Det vises til mottatte brev inneholdende Anmerkninger til Nabovarsel datert 8. Februar 2019, referer til nabovarsel datert 22. Januar 2019. Vi vises også til *tidligere korrespondanse* fra undertegnede, av 20. Desember, 9. Oktober, 21. September til Berit Sofie Hoffstad, og 14. September til Henrik Brigtsen, alle 2017, i saken som angår Tilkomstvei over Austegarden frem til vår hytte, "Kråkhaugen", GBNR 1/399.

Vi vil gjerne opplyse om at vår henvendelse til Meland Kommune, referer til "Søknad om dispensasjon - privat tilkomstvei til hytte GBNR 1/399 på FLATØY AUST, Mette og Inge Østergaard", m/vedlegg samt inneholdende Nabovarsel oversikt, er registrert i Kommunen som Saksnr. 17/2958.

2: Gjennomgang av Anmerkninger - 7 Punkter:

Figur No. 1: Start av Tilkomstvei mellom låvebro GBNR 1/12 og Garasje GBNR 1/175

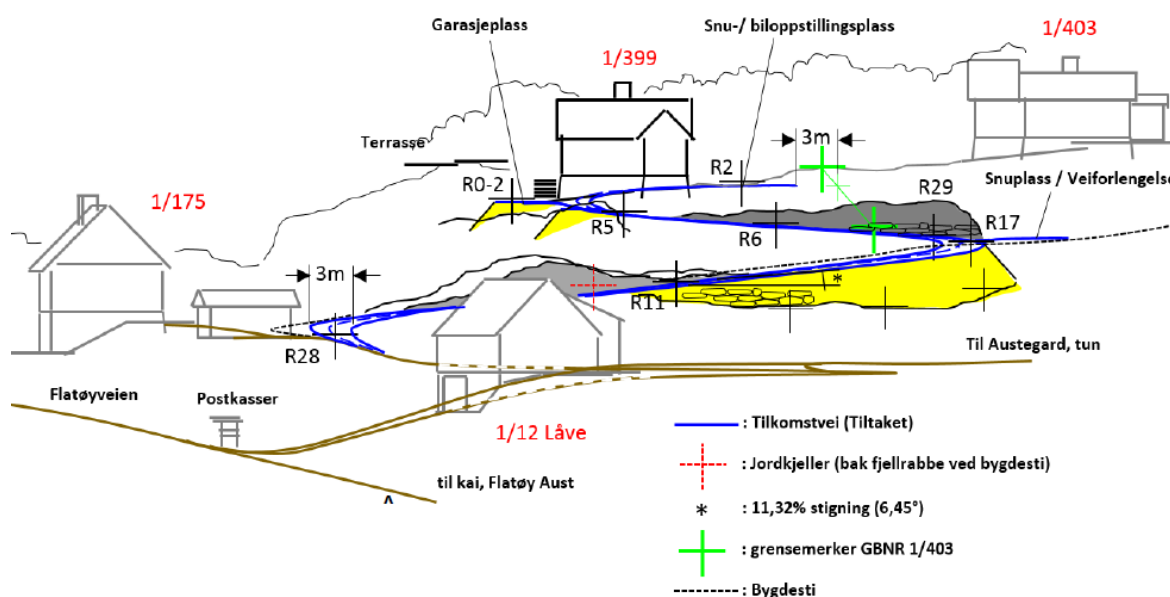
Ref. Pnt. 6: Oppstillingsplasser ved låvebro, ikke berørt - vi forstår ikke riktig hvordan dere har kommet til at Tiltaket på noen måte påvirker negativt adkomsten til låvebroen (ref. Låven på Austegarden), hertil biloppstillingsplasser dere har leid på låvebroen. Fra tegningsunderlaget vedlagt Dispensasjonssøknaden, se Vedlegg D3 - side 1/1 og Vedlegg E4 - side 1/8, fremgår det relativt klart, at Tilkomstveien svinger opp til høyre (90°) fra et punkt på eksisterende vei omtrent midt mellom låvebroen og garasje tilhørende GBNR 1/175. Se Figur No.1 under. Her er vist et utsnitt fra Vedlegg E4 - side 1/8, der traseen er lagt oppå et fly fotografi av terrenget. Faktisk kan man i dette fotografi se biler parkert på låvebroen, trolig tilhørende familien Brigtsen / Hoffstad, se GRØNN og GUL pil. Inntegnet er også start punkt for bakken opp til GBNR 1/399, se referansepunkt R28.

Det er vanskelig å se at startpunktet for Tilkomstveien, slik den er foreslått lagt til Vestre grøftekant tilhørende eksisterende vei, har en problematisk nærhet til biloppstillingsplasser på låvebroen. Det er uklart hvordan detaljer vist for start av Tilkomstveien, kan misforståes, da med henvisning til det detaljerte tegningsunderlaget, 9 sider, vedlagt Dispensasjonssøknaden.

Figur No. 3: Tilkomstvei ligger i skygge på nordsiden av "Kråkhaugen"

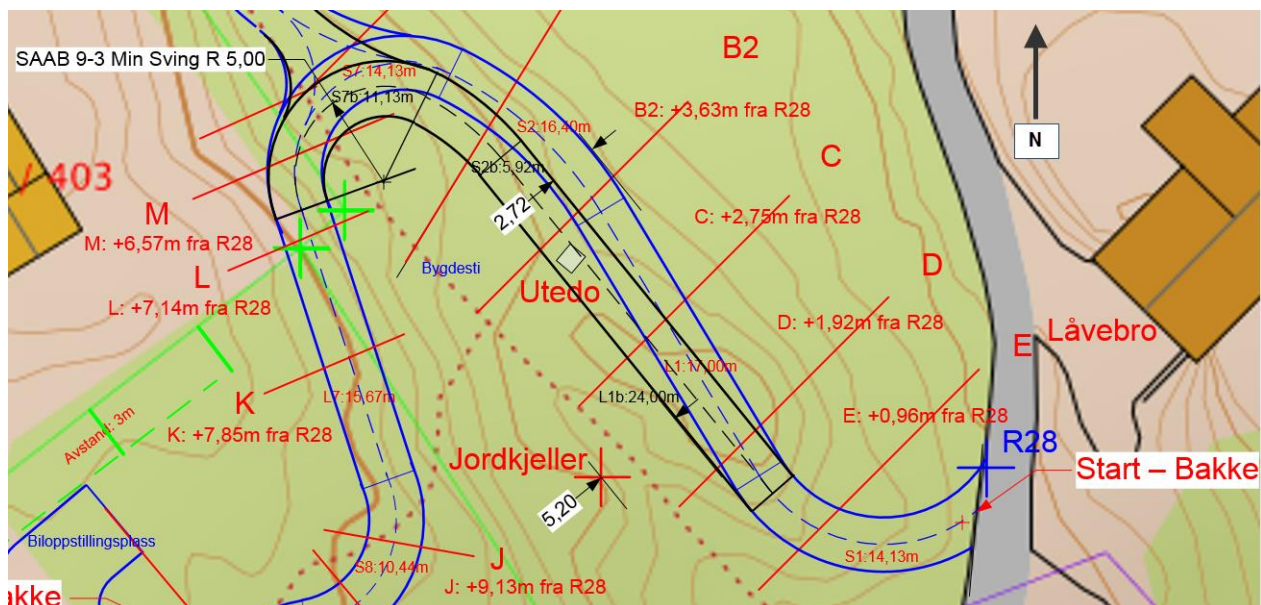
Ref. Pnt. 7: Alternative veitraseer er vurdert. Foreslåtte løsninger er ugjennomførbare i NLF område ved at de: medfører økt nedbygging av jord, deling av jord, og/eller alt for høy stigning i veitrase (>12,5%) - revurdering. Det hevdes at Tiltaket vil medføre "...svært store, skjemmende og godt synlige naturinngrep på austsida..". Figur No.2 viser et konstruert syn i retning sør/sør-vest mot nordsiden av Tilkomstveien. Nødvendig fylling for understøttelse av veien, er markert med gul farge. Den største fyllingen er riktig nok et karakteristisk trekk ved Tiltaket, med betydelig potensiale til å virke "skjemmende". Hvorvidt denne fyllingen faktisk blir å anse som skjemmende, er et forhold som kan påvirkes av beplantning. Det er dessuten slik at denne fyllingen for det meste vil bli liggende i skygge, se Figur No.3 (flyfoto).

Antar en at U-svingen før oppkjørsel til GBNR 1/399 prosjekteres med *minste akseptable radius*, vil dette være en radius tilsvarende minste svingradius for undertegnede bil, SAAB 9-3: R 5,0m (målt verdi). Fyllingen ut mot nordsiden kan teoretisk trekkes 2,72m "inn i terrenget", og avstanden til jordkjeller blir redusert noe, til 5,20m. Antar en samme startpunkt for bakken (se "Start-Bakke") vil veilengde i bakken blir kortere, redusert fra 95,07m til 88,35m. Redusert veilengde med samme høydeforskjell, vil medføre at teoretisk stigning i veitrase øker fra 11,32% til 11,71%.

Det er slik at veilengde i bakken *ikke* kan reduseres uten at margin i forhold til største tillate stigning (12,5% veiledende i.h.t Statens Veivesen), blir uforsvarlig liten. For Tiltaket er største teoretiske stigning like i overkant av 11%, - for Alternativet a) like i underkant av 12%, resterende margin altså ca. 0,5%.

Figur No. 6: Slik vi forstår foreslått trase - Anmerkning Pnt. 7 - Alternativ b)

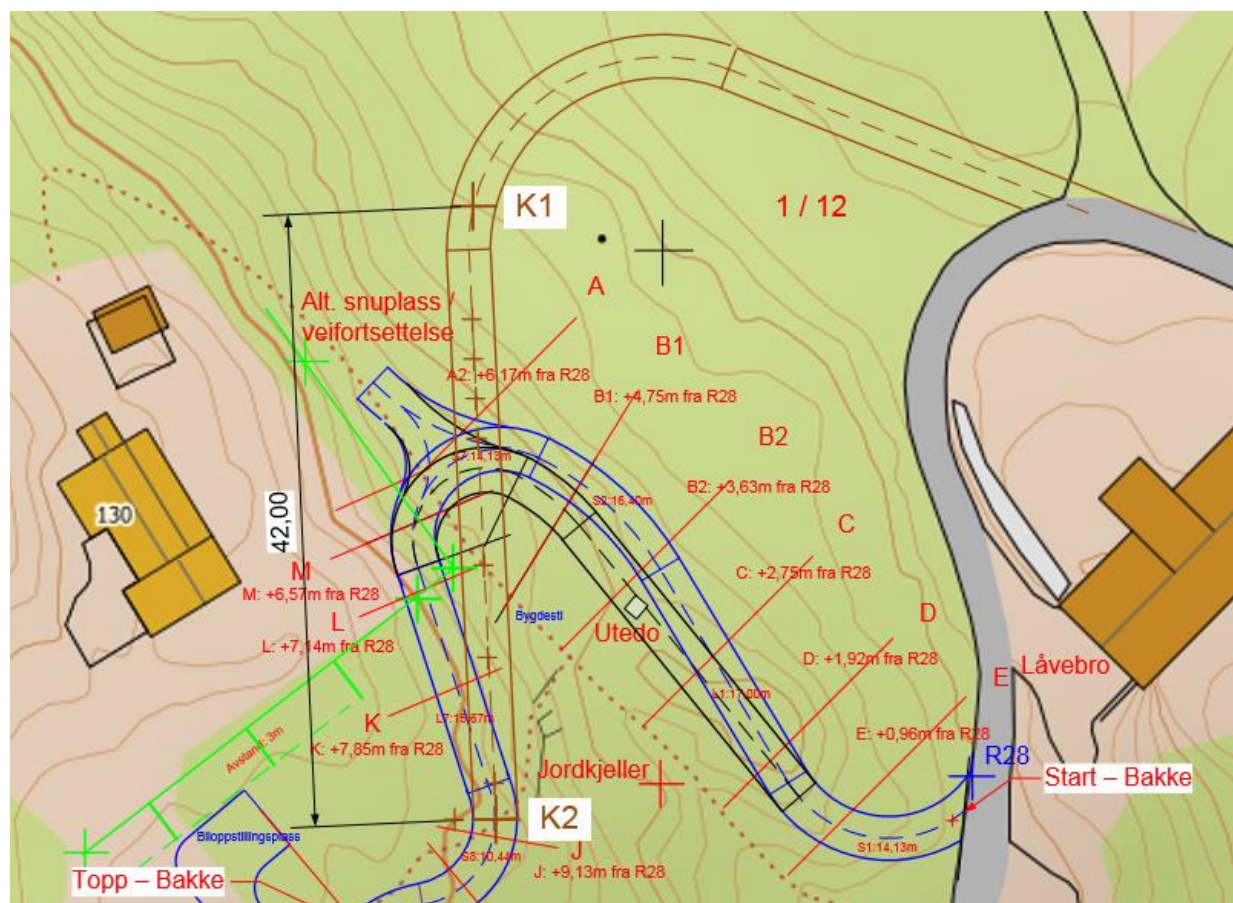
Ref. Pnt. 7 - Alternativ b): Denne anmerkningen inkluderer heller ingen skisser for illustrasjon, men nøyer seg med beskrivende tekst, referer til utsagnet; *"..ny veg kan først om lag frå krysset ved vegen til gamlehuset (nr 134) og i nær rett linje opp til grensa for gbr/bnr 1/399."* Videre heter det; *"Heile vegen ville liggja på Hilda Austegard sin eigedom."*

Uten annen informasjon, skisse på kartunderlag, detaljer, etc, overlates det til undertegnede selv å forstå hva dette forslaget går ut på. Undertegnede har derfor på egenhånd prøvd å tenke seg hva som menes med forslaget (Alternativ b), trolig riktig forstått som prøvd fremstilt i Figur No. 6 under, se BRUN linje som viser foreslått endringer av trase. Skisse baserer seg på beskrivelsene "rett linje", samt at "Heile vegen ville liggja på Hilda Austegard sin eigedom."....

Beskrivelsen er likevel tilstrekkelig til at dette forslaget, - Alternativ b) -, ansees å medføre ett eller flere av følgende ulemper:

- økt nedbygging av jordareal tilhørende GBNR 1/12
- oppstyking av jordareal tilhørende GBNR 1/12
- veitrase nærmere gårdstun på Austegarden, ref. GBNR 1/12
- stigning i bakke opp til GBNR 1/399 vil være typisk 16,6%, se Figur No. 6 (veilengden K1-K2: 42m, kryssing av 7x1m kote-linjer, altså stigning: $7/42=0,166=16,6\%$ - som langt overstiger 12,5%).

Uten videre må det ansees som åpenbart, at en veitrase som illustrert over, ingen mulighet har til å bli akseptert av Kommunen som et gjennomførbart Tiltak innen NLF regulert område.
